Technická informace SKF

VKBA 6781 a VKBA 7213

BMW 1 (F20/21), 2 Convertible (F23), 2 Coupe (F22, F87), 3 (F30, F80), 3 Gran Turismo (F34), 3 Touring (F31), 4 Convertible (F33, F83), 4 Coupe (F32, F82), 4 Gran Coupe (F36)

Povinná výměna šroubů obsažených v sadách ložisek kol!

VAROVÁNÍ:

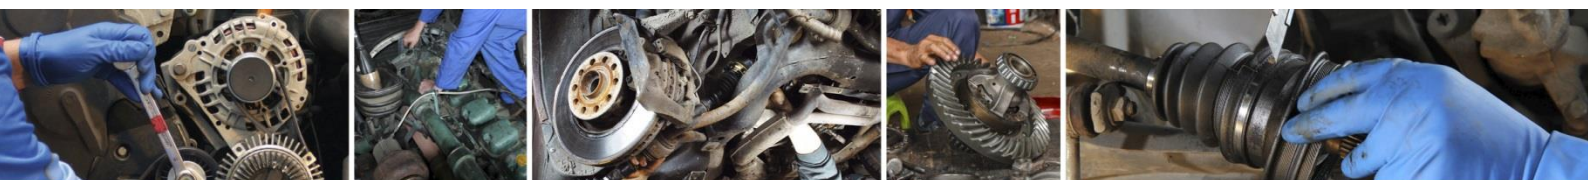
SKF nabízí 2 verze VKBA 6781 a VKBA 7213 se šrouby s různými stoupáními závitů, které jsou plně zaměnitelné a použitelné pro staré i nové modely.

VKBA 6781

Závit: M12x1,50

VKBA 7213

Závit: M12x1,25

- Vždy zkontrolujte specifikace utahovacího momentu OE
- Použití nesprávných šroubů zničí závit, což může vést ke ztrátě kola!

Při instalaci nových sad ložisek kol SKF je nutné zkontrolovat a použít dodané šrouby, aby bylo zajištěno, že mezi šrouby a ložiskem odpovídá správné stoupání závitu.

- Doporučuje se nejprve šrouby namontovat ručně a poté dotáhnout předepsaným utahovacím momentem pomocí momentového klíče
- K utahování šroubů nikdy nepoužívejte rázový utahovák
- Vždy zkontrolujte specifikace utahovacího momentu OE
